PIGEON
GRANULATS CENTRE IDF

MÉMOIRE EN RÉPONSE SUITE À L'AVIS DE LA MRA_e CENTRE-VAL DE LOIRE

La Mission Régionale d'Autorité Environnementale (MRAe) Centre-Val de Loire a émis l'avis n°2022-3569, daté du 28 février 2022, sur le projet de carrière.

Figure 2 : Localisation des déchetteries ayant un partenariat local avec la société PGCIDF (sur la Sarthe, des projets d'activité de recyclage sont en cours de développement par PGCIDF)

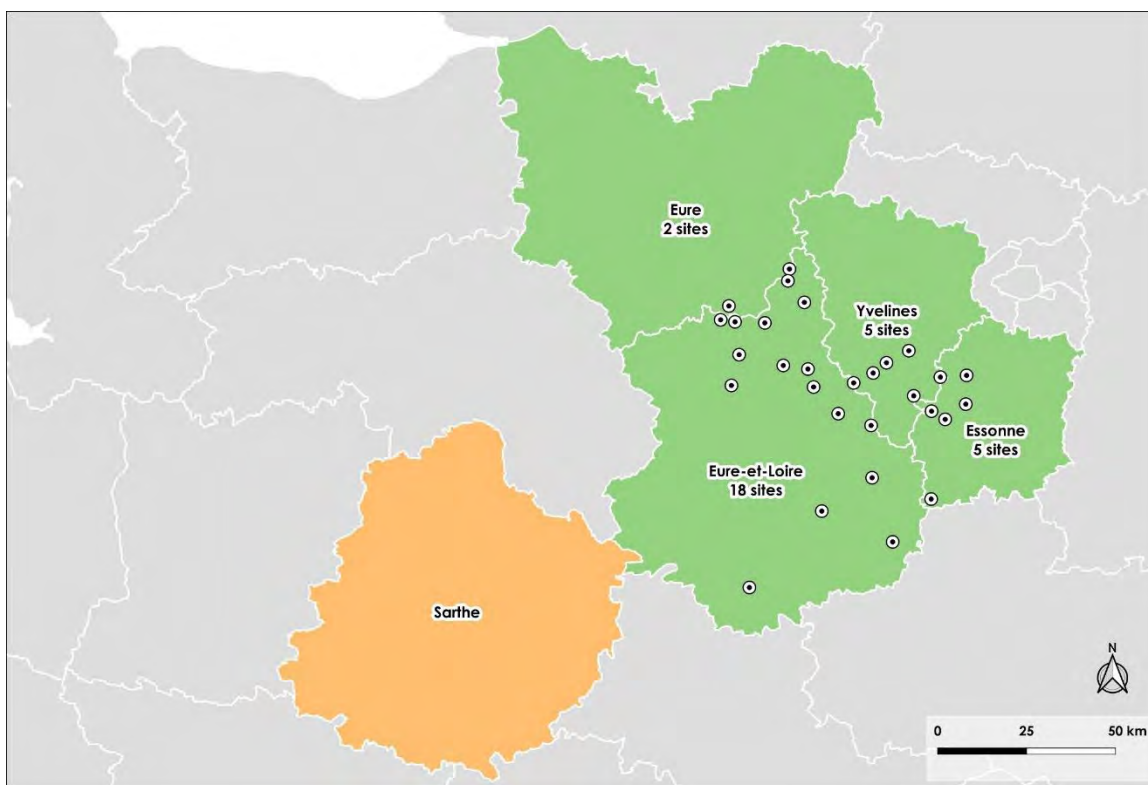
L'autorité environnementale invite dès lors l'exploitant de la carrière à la mise en place de mesures de compensation appropriées à son activité en proposant du recyclage des matériaux utilisés sur les chantiers de déconstruction qui précèdent les travaux publics utilisateurs de ces ressources.

Afin de structurer encore davantage cette activité, des partenariats locaux ont même été établis entre la société PGCIDF et 29 déchetteries réparties dans 4 départements (Eure, Eure-et-Loir, Yvelines et Essonne), pour récupérer des déchets du BTP, comme des matériaux de démolition (bâtiments, voirie...) (Figure 2).

Cette activité de recyclage représente environ 50 000 tonnes de matériaux recyclés par an.

Plan global de phasage compatible avec les
variantes XD & XE de la déviation de la RN 10

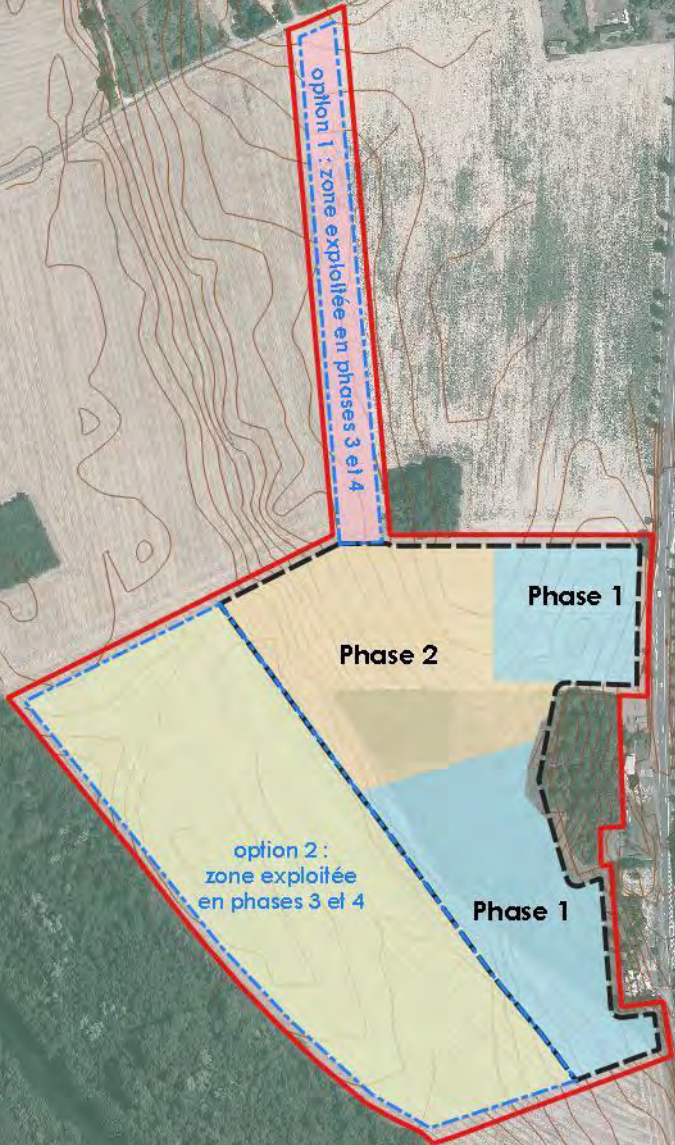
Ces deux tracés ont été pris en compte par le pétitionnaire par l'exclusion des bandes de terrain concernés de la zone exploitable et mise en cohérence du phasage d'exploitation. Le dossier présente en effet trois alternatives d'exploitation permettant la mise en oeuvre des variantes XE, XD ou XE + XD. Cependant, **le dossier n'indique pas clairement quelle variante d'exploitation fait l'objet de la demande d'autorisation environnementale.**

Le phasage d'exploitation est à nouveau sensiblement modifié (**Figure 3**) par rapport à celui proposé dans le dossier soumis en février 2022. Il se décompose de la façon suivante :

- de T0 à T+10 ans : exploitation de la partie Est de l'emprise. Cette partie est compatible avec les 2 variantes XD et XE. Durant cette période, le tracé de la déviation aura été défini (voir chapitre suivant) ;

→ **Option 1 : la variante XD est retenue.** La partie Ouest de l'emprise ne peut donc pas être exploitée. La poursuite de l'exploitation se déroule alors de la façon suivante :

- de T+10 à T+20 ans : exploitation de la bande Nord de l'emprise.

→ **Option 2 : la variante XE est retenue.** La bande Nord de l'emprise ne peut donc pas être exploitée. La poursuite de l'exploitation se déroule alors de la façon suivante :

- de T+10 à T+20 ans : exploitation de la partie Ouest de l'emprise.

Figure 5 : hypothèse de découpage du chantier de la déviation de Marboué

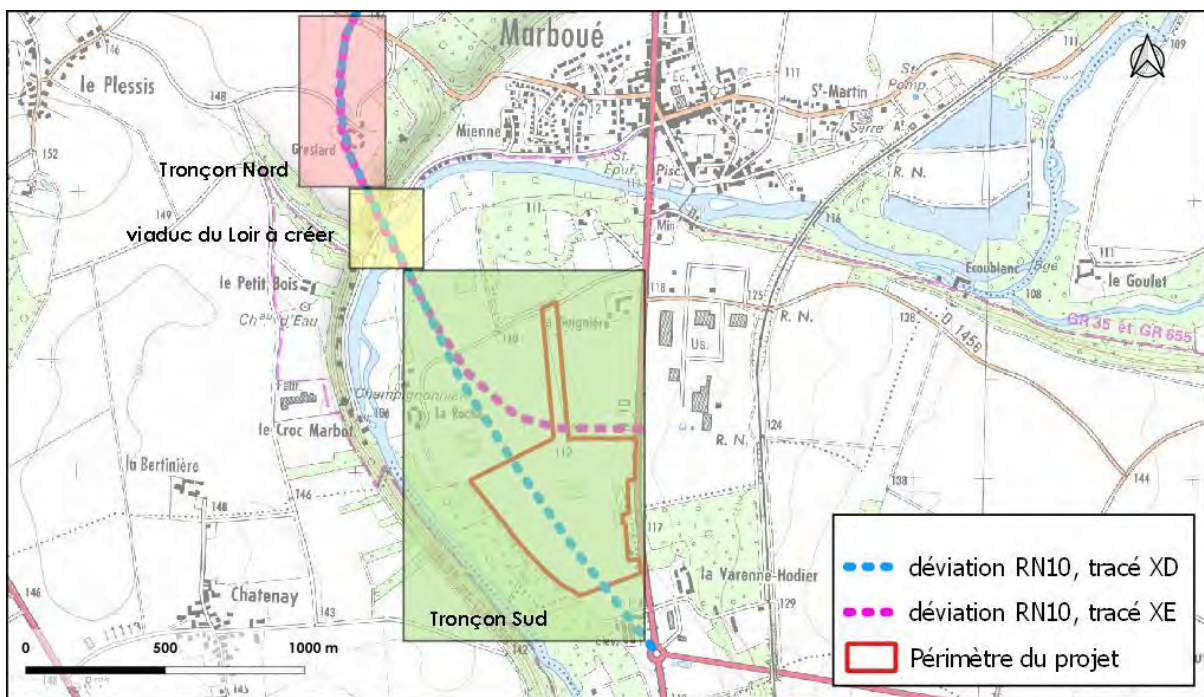
En outre, **les effets cumulés de l'exploitation de la carrière et des travaux routiers**, ainsi que les hypothèses de trafic routiers **ne sont pas abordés** dans le dossier alors qu'ils ont des conséquences sur le phasage d'exploitation et la desserte de la carrière.

Au vu de la longueur des tracés, et à dire d'experts, la durée globale du chantier pourrait être de 2 à 3 ans. Le chantier pourrait être découpé en 2 tronçons : un premier tronçon au Sud du franchissement du Loir et un second au Nord du franchissement du Loir, les 2 étant reliés par un viaduc à créer. Seule la réalisation du tronçon Sud serait susceptible d'impacter le fonctionnement de la carrière (Figure 5). Il correspondrait à la **création de 1,1 (tracé XE) à 1,5 km (tracé XD) de chaussée de 15 m de large environ**. A dire d'experts, **la durée de réalisation d'un tel tronçon pourrait être inférieure à 6 mois**.

Il faut retenir que le chantier de la déviation à proximité de la carrière sera d'une longueur limitée (linéaire d'au plus 1,5 km à créer) et d'une durée probable inférieure à 6 mois.

Figure 6 : accès à la carrière depuis l'aménagement à réaliser le long de la RN10

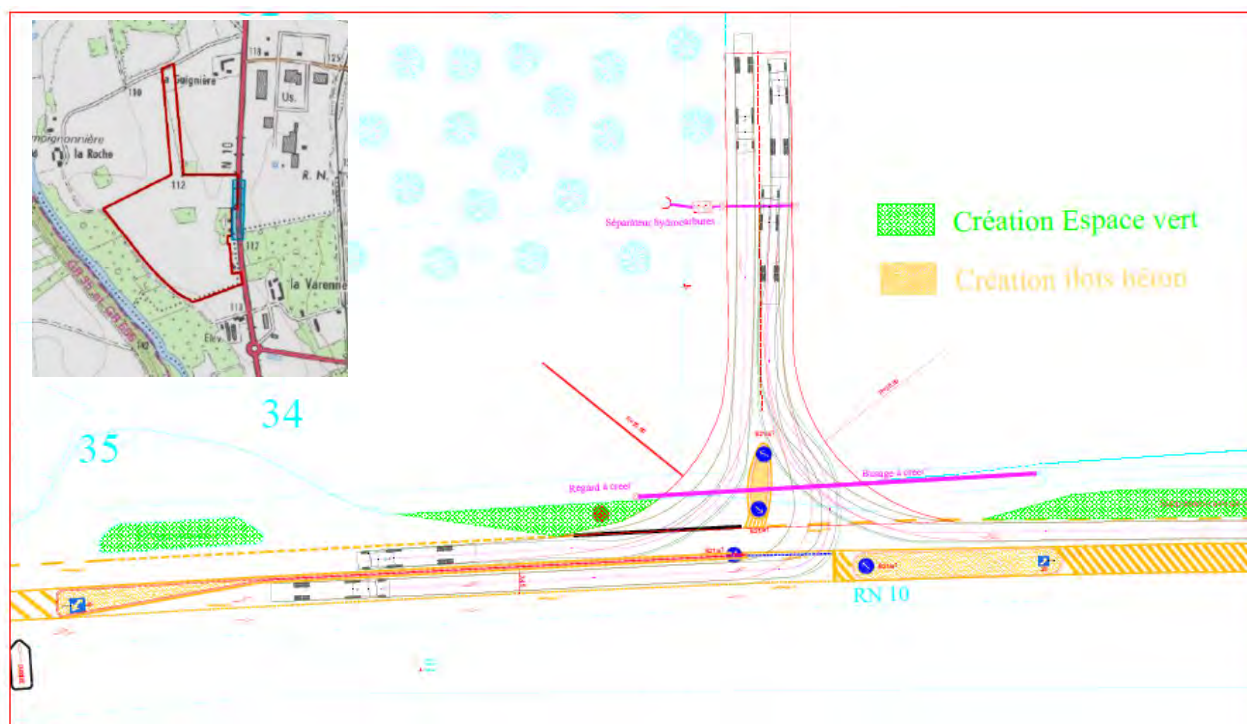
Il serait utile de compléter l'évaluation environnementale concernant les interactions avec le projet de déviation de la RN10 (effets cumulés, emprises foncières...).

Tant que les travaux de déviation de la RN 10 n'auront pas débuté, la carrière sera desservie par l'aménagement d'un nouveau point d'accès à la RN10. C'est le projet décrit au chapitre I.3.2 de l'étude d'impact. Cela nécessitera de réaliser des bretelles d'accès et de sortie le long de la RN 10, puis de modifier le marquage et la signalisation existante sur la RN 10 (Figure 6).

Cet aménagement est la solution qui offre le meilleur compromis parmi les 3 étudiés (**Figure 7 en pages suivante**) et il respecte les avis techniques formulés par la DIR Nord-Ouest.
